Modulo per la presentazione delle osservazioni per i piani/programmi/progetti sottoposti a procedimenti di valutazione ambientale di competenza statale

ID: Codice procedura (ID_VIP/ID_MATTM): 12691

“Progetto di un impianto eolico denominato “Pitigliano” ubicato nei comuni di Pitigliano (GR) e Sorano (GR) costituito da 20 (venti) aerogeneratori di potenza nominale 7,0 MW per un totale di 140,0 MW con relative opere connesse ed infrastrutture indispensabili”

Immagine 1. Vincoli ex art. 136 del CBC dal PIT della Regione Toscana e zona approssimativa dove è progettato l'impianto industriale.

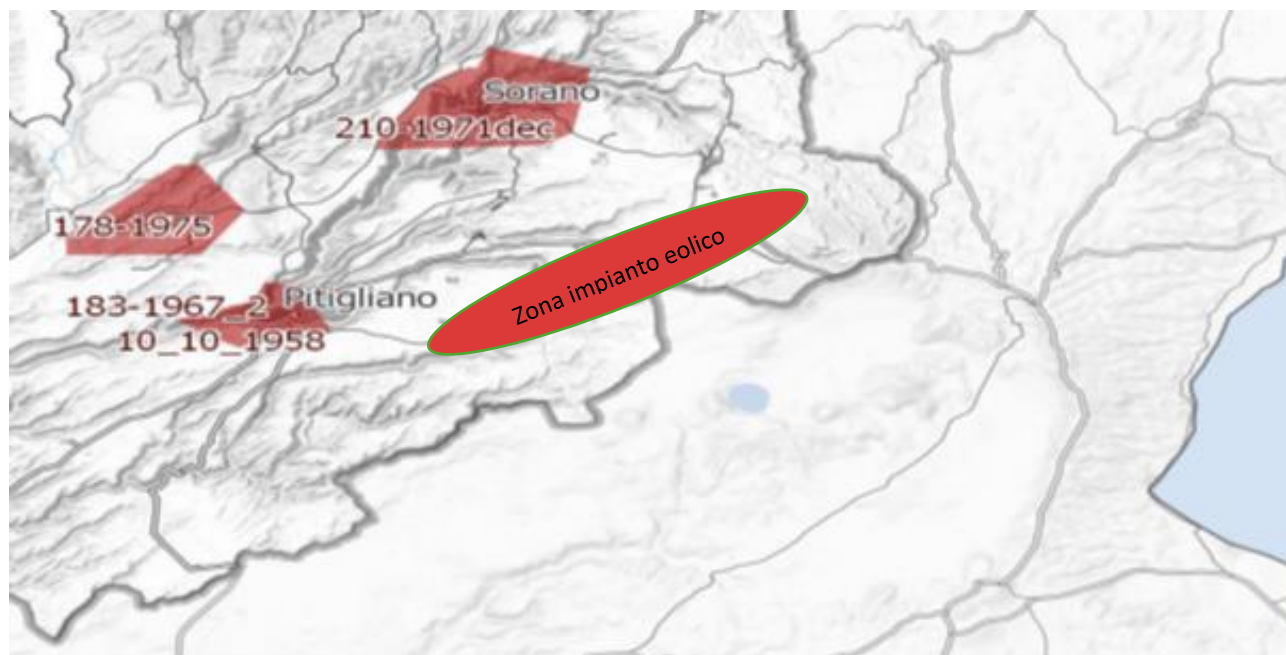
Al contrario si evidenzia che l'impianto eolico industriale citato non solo ricadrebbe con tutti e 20 gli aerogeneratori all'interno delle fasce di rispetto di 3 km di due vincoli paesaggistici di notevole interesse pubblico esistenti nella Regione Lazio e con una parte di essi nel vincolo paesaggistico del Centro abitato di Sorano (GR) quindi in aree non idonee all'installazione di impianti di energia rinnovabile. Addirittura, alcuni aerogeneratori sarebbero ubicati a poche centinaia di metri dai perimetri dei due vincoli paesaggistici laziali ex art 136 del CBC.

Inoltre, come sostiene la Proponente parte dell'impianto si verrebbe a trovare a 3,5 km dal centro abitato di Sorano. Infatti, tre degli aerogeneratori WTG 08, 09, 10 sono addirittura all'interno delle fasce di rispetto dei 3 km del suo vincolo paesaggistico di notevole interesse pubblico ex art 136 del CBC. Si evidenzia che così si crea

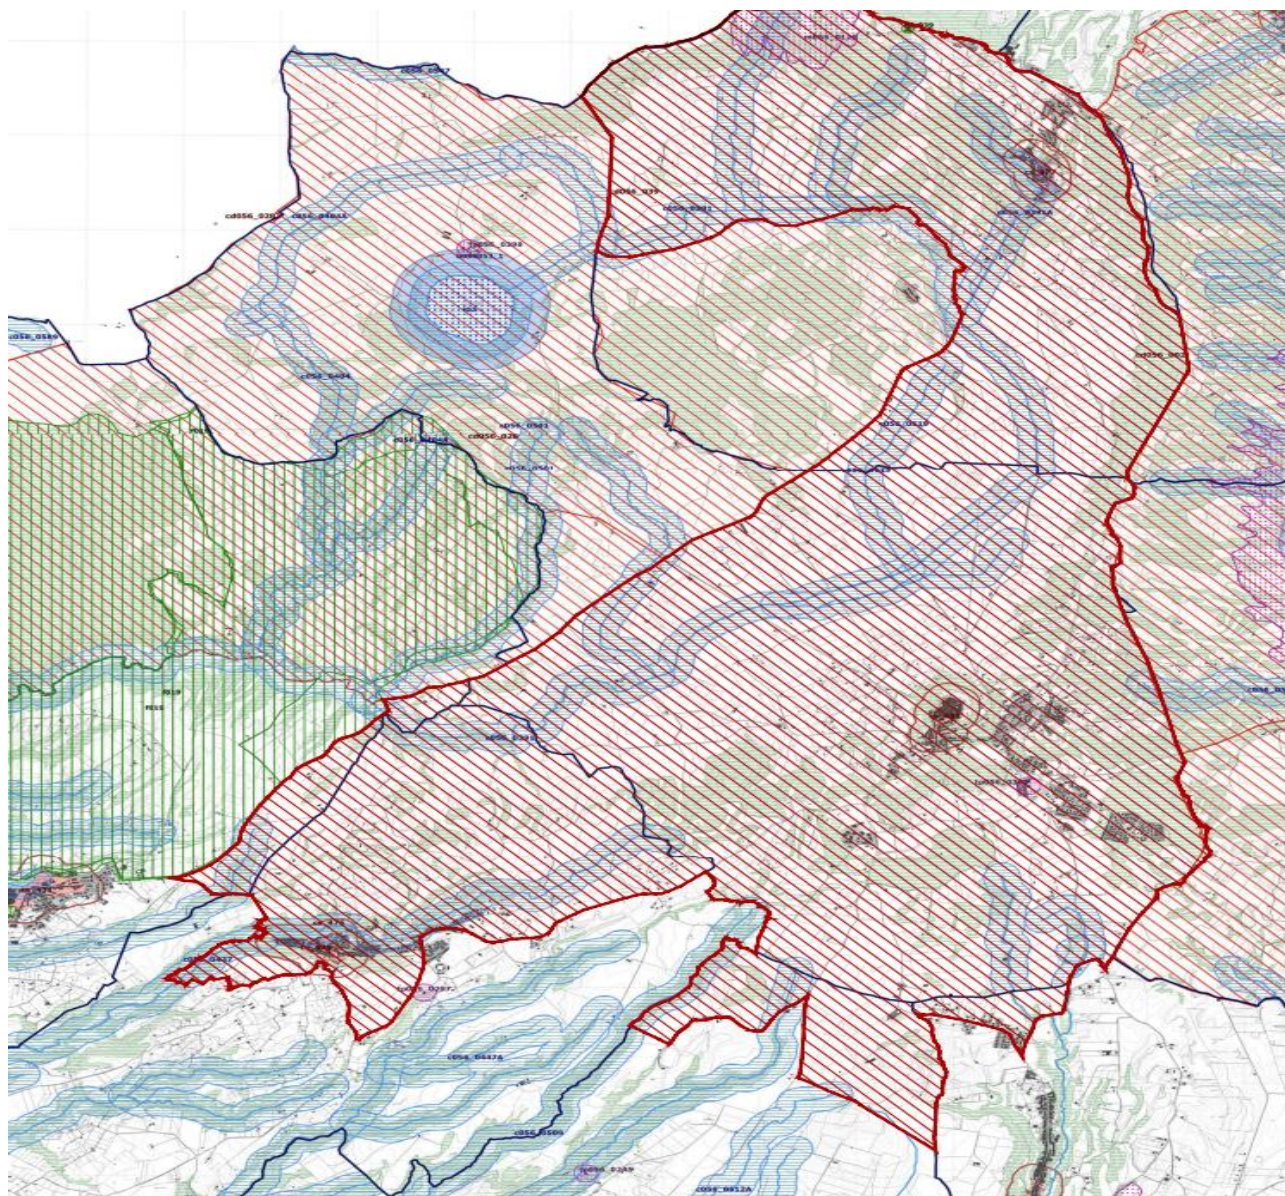
Come è illustrato nell'immagine si ribadisce che l'impianto industriale "Pitigliano" ricade completamente all'interno delle fasce di rispetto dei due vincoli di notevole

interesse pubblico e lambisce quelle di un terzo vincolo e quindi come affermato dal Consiglio di Stato nelle sentenze citate, l'impianto è insediato in area non idonea ai sensi dell'art. 20 comma 8 lettera c quater del D.Lgs. n. 199/2021 e ss.mm.ii al contrario di quanto sostiene la proponente.

Immagine 3. Cumulo di una parte di impianti eolici, fotovoltaici e geotermici industriali in progettazione ed esistenti intorno all’eolico industriale “Pitigliano”.

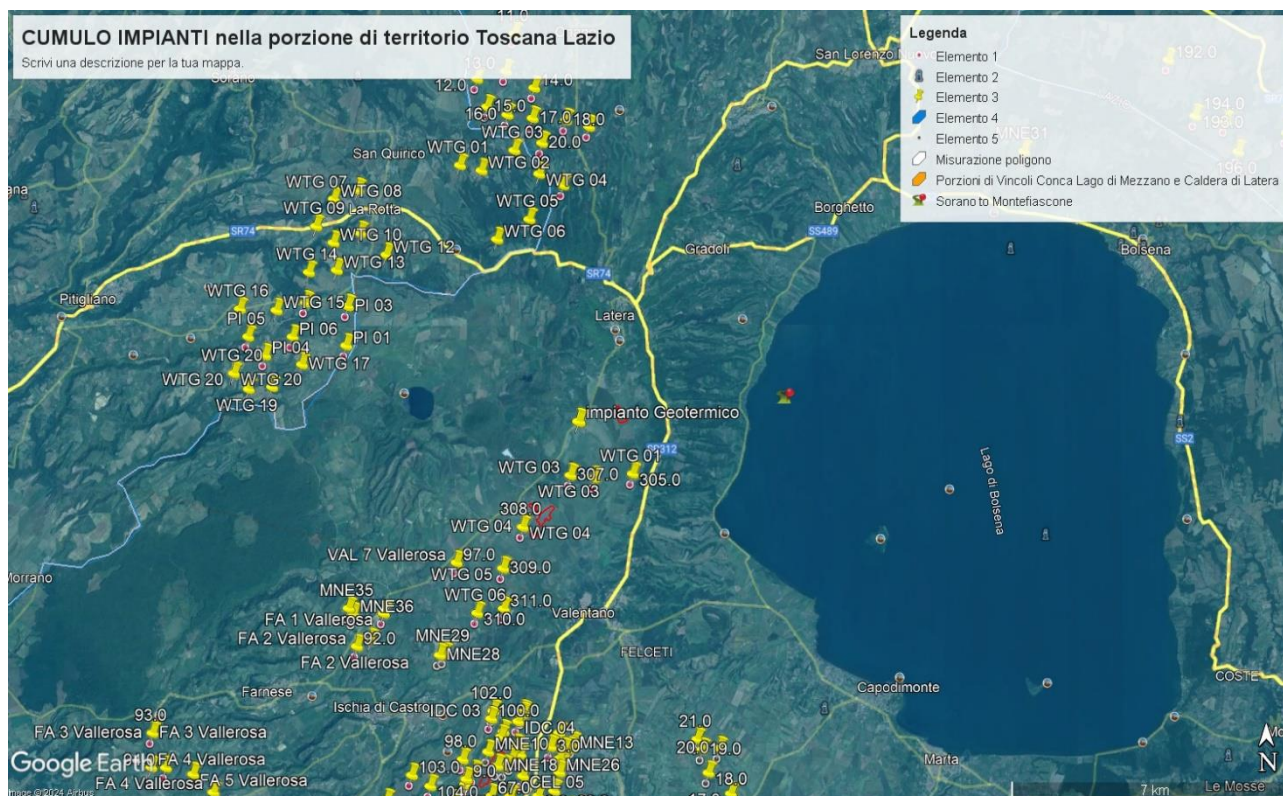
Beni Culturali “*Ambito paesaggistico, geologico e geomorfologico dell’orlo della caldera di Latera ...*” Non vengono nemmeno citati gli impianti eolici in progetto al MASE, il “Rempillo” (6 aerogeneratori) e un altro in verifica amministrativa di 14 aerogeneratori e 72, 6 MW. Ad oggi nei territori di Pitigliano, Sorano e in quello limitrofo potenzialmente potrebbero essere insediati 40 aerogeneratori alti 200 metri e larghi 170. Ma la proponente non cita neanche altri impianti che creerebbero il cumulo e quindi maggiore impatto. Infatti, sul territorio della “Città del Tufo” (Sorano e Pitigliano) impatterebbero anche l’impianto eolico “Montarzo” di Onano con 13 aerogeneratori con le dimensioni ricordate, l’altro eolico industriale nel territorio di Valentano con sette aerogeneratori (stesse dimensioni), gli impianti di Farnese con un minieolico di 3 Torri alte 60 metri già installate in località Poggio del Crognolo e l’impianto eolico industriale “Vallerosa” (7 aerogeneratori alti 200 metri e larghi 158 metri) in procedura VIA presso la Regione Lazio. Inoltre, altri impianti del minieolico già presenti a Valentano, Cellere e Piansano e due progetti eolici industriali con le stesse dimensioni (200 m x 170 m) nel Comune di Ischia di Castro. La valutazione del cumulo non prende neanche in considerazione gli impianti industriali di fotovoltaico e agrivoltaico in progetto a Farnese, Valentano, Ischia di Castro, Cellere. L’impianto geotermico in procedura Via al MASE, progettato nella Caldera di Latera. Quindi è stata effettuata una valutazione del potenziale impatto cumulativo non veritiera a dispetto di quanto affermato dalla proponente che sostiene di aver preso in considerazione uno spazio di 10 km intorno al suo impianto per gli impatti che si creerebbero.

IMMAGINE n. 3 Impianto eolico industriale "Pitigliano" e distanze aerogeneratori dai Vincolo "Orlo della Caldera di Latera.

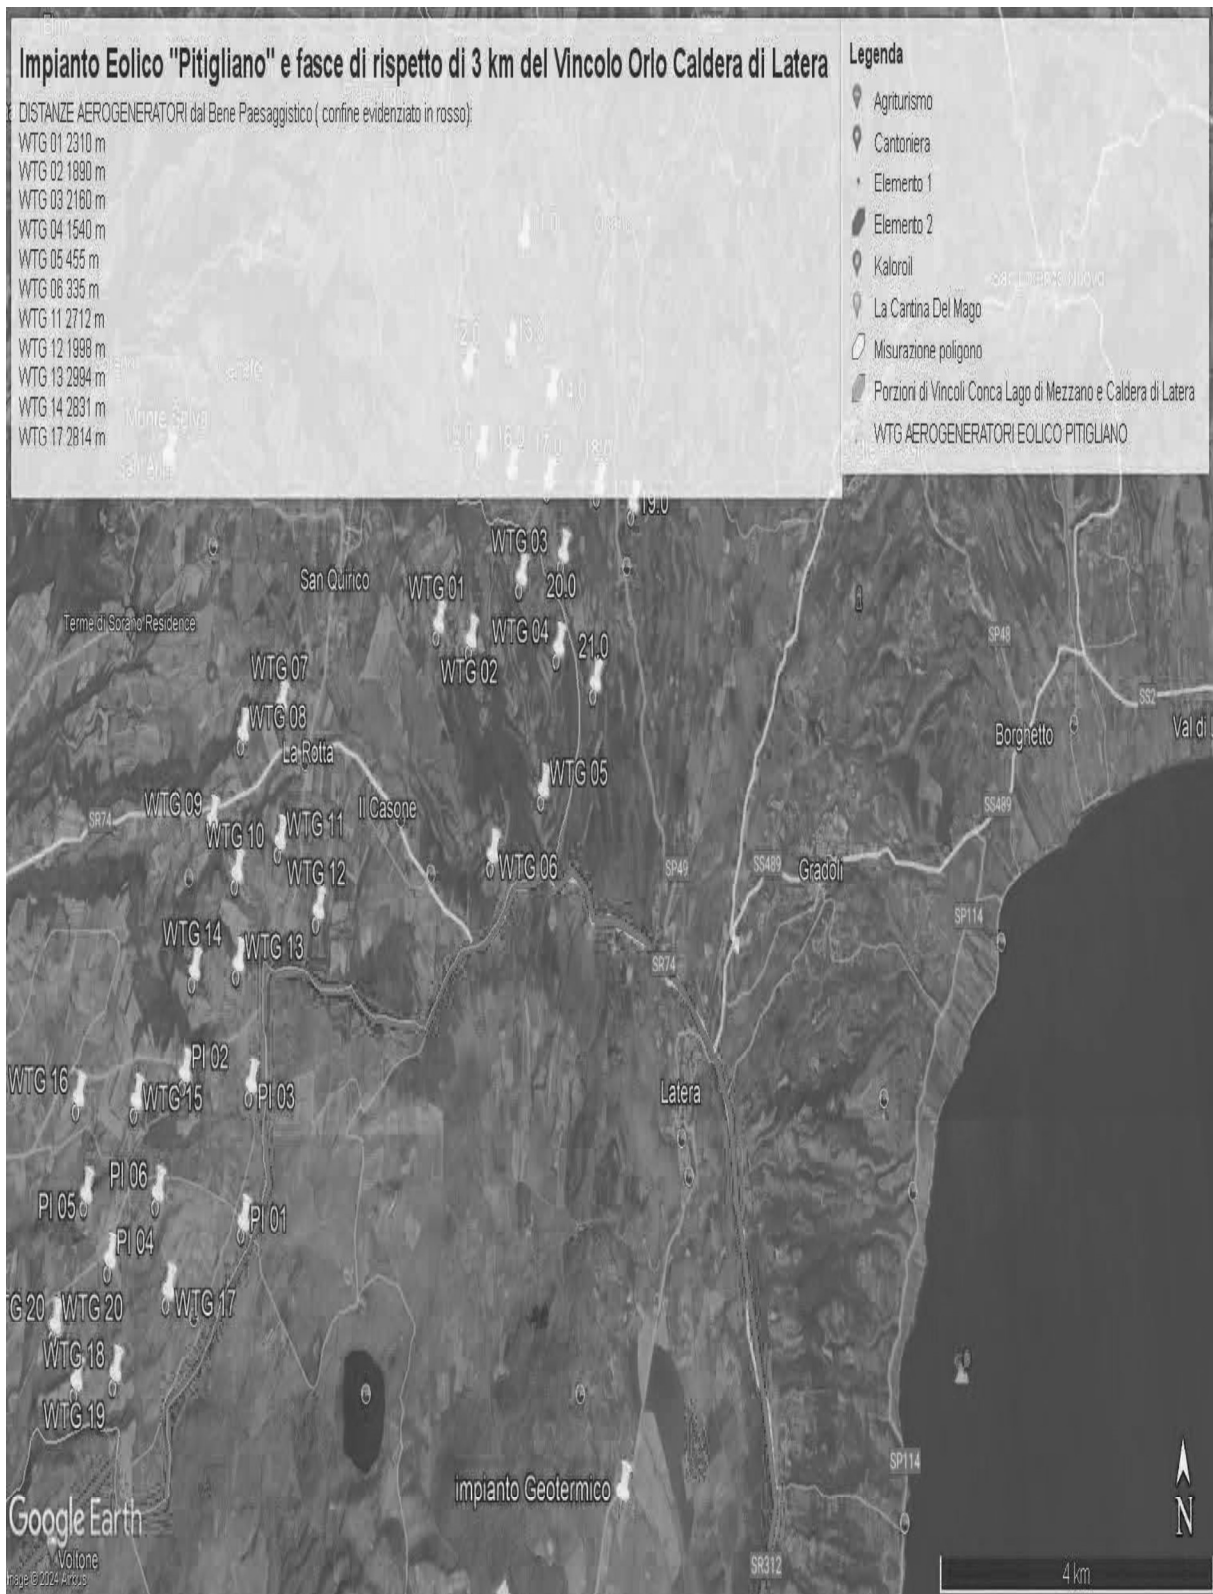
Concludendo, si evidenzia ancora che la proponente non effettuando la procedura prevista dalla Parte III delle Linee Guida nazionali ha ignorato un vincolo paesaggistico di notevole interesse pubblico istituito con un provvedimento del Segretariato regionale del Ministero della Cultura per il Lazio che ha emanato il Decreto di dichiarazione di notevole interesse pubblico n. 22 del 15.02.2024 ai sensi e per gli effetti dell'art. 136, co. 1, lett. c) e d) del decreto legislativo 22 gennaio 2004, n. 42, "Ambito paesaggistico, geologico e geomorfologico dell'orlo della caldera di

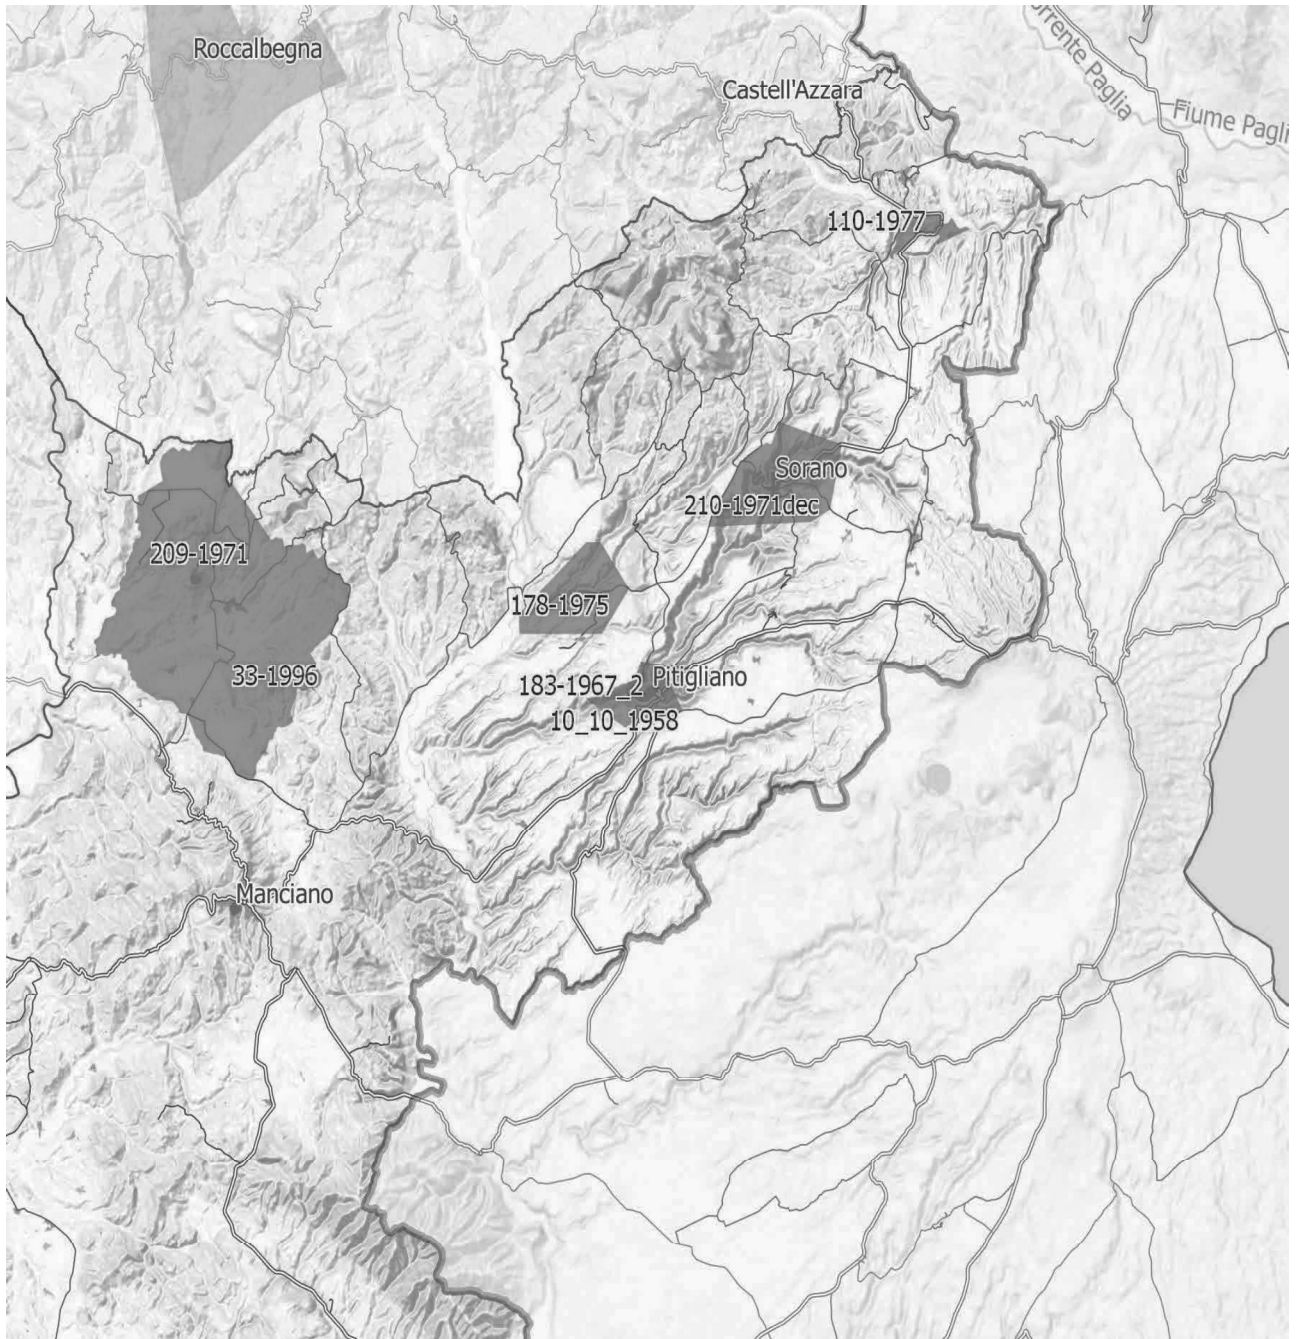
IMMAGINE n. 4 Si evidenzia che i tre aerogeneratori WTG 07, WTG 08 e WTG 09 impattano con il vincolo paesaggistico di notevole interesse pubblico del Centro Storico di Sorano. Il WTG 07 si troverebbe a 2828 m, WTG 08 2504 e WTG 09 2990. Il cavidotto dell'impianto invece impatta in buona parte del Vincolo paesaggistico ex art. 136 del CBC del Centro Storico di Pitigliano.

IMMAGINE n 5. Mappa eolici elaborata dall'Associazione Amici della Terra. La mappa evidenzia il cumulo degli impianti tra Lazio e Toscana.

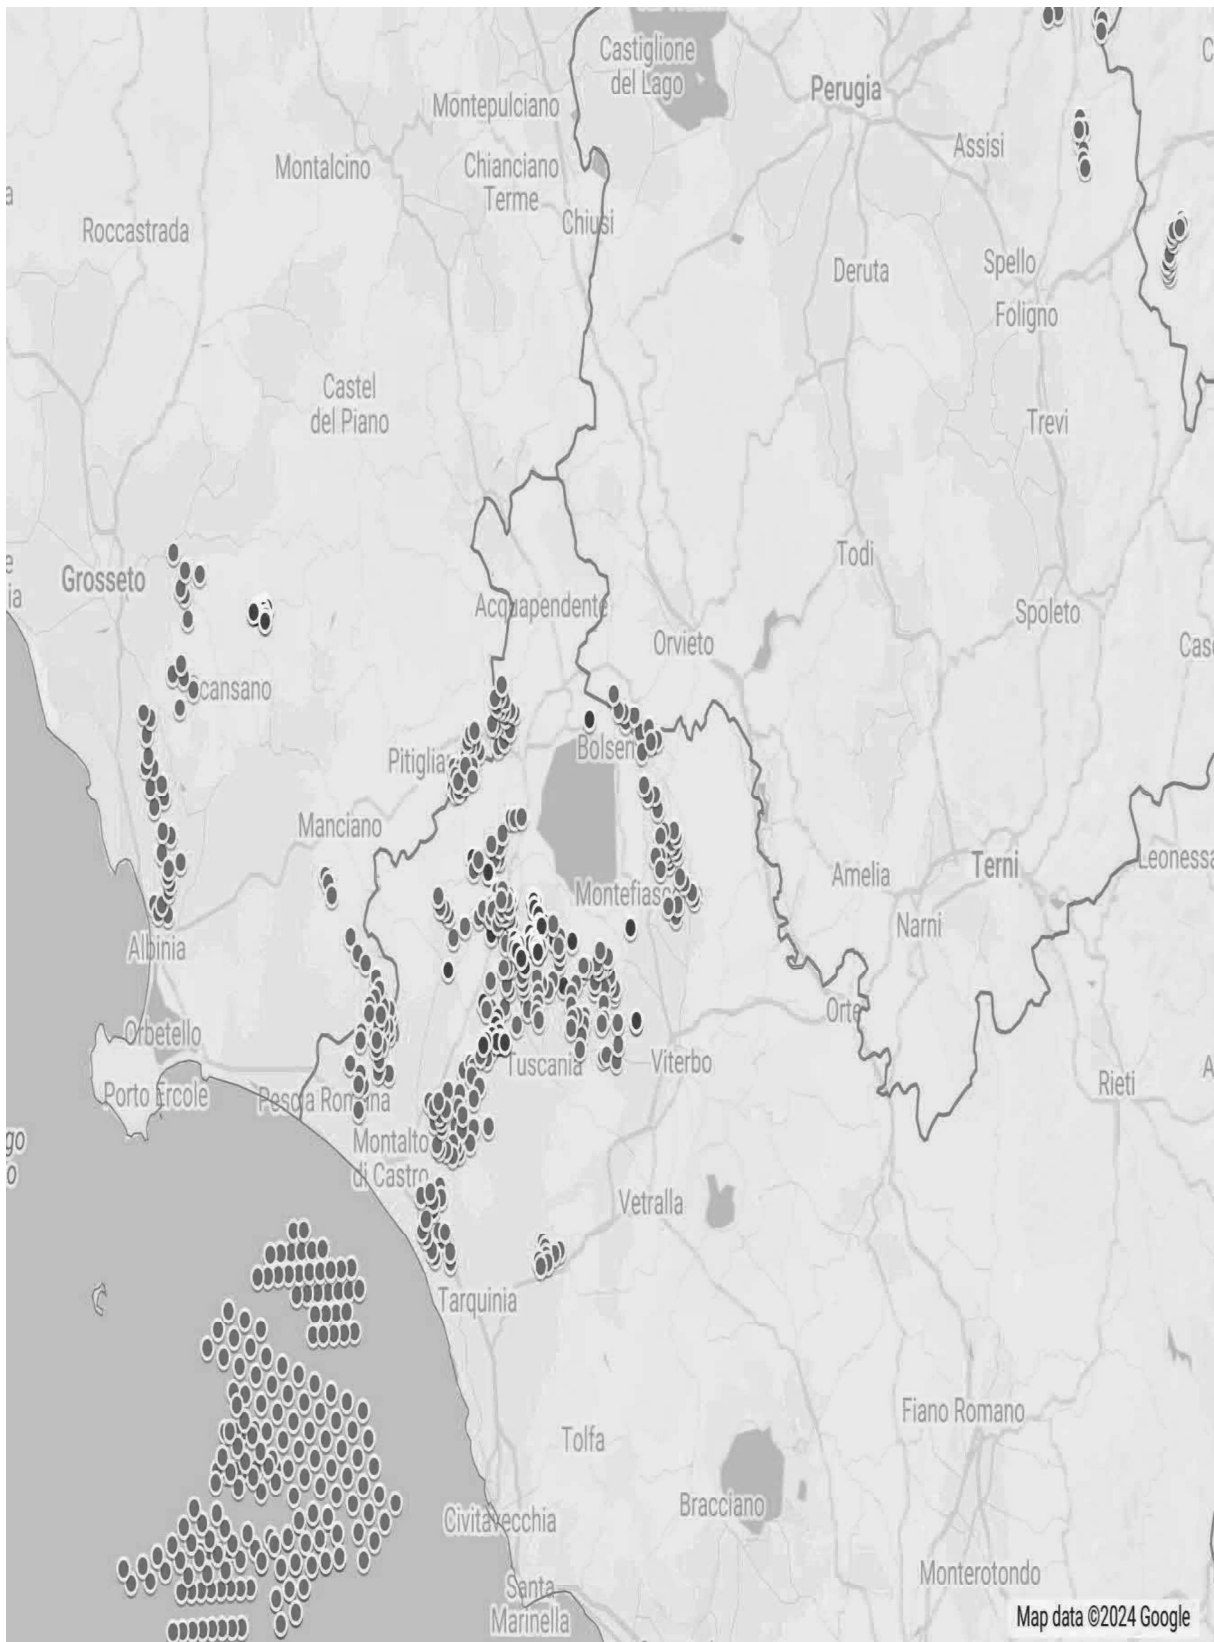
Riguardo al cumulo degli impianti FER, le mappe prodotte dalla proponente riguardano, come già evidenziato, soltanto una parte molto piccola degli impianti FER dell'area intermedia e vasta e in particolare di quelli eolici che contribuiscono a creare un notevole cumulo e la saturazione del territorio tosco laziale. Riguardo al cumulo dei soli impianti eolici si riporta la mappa dell'intervisibilità degli impianti eolici elaborata dall'Associazione nazionale “Amici della Terra”.
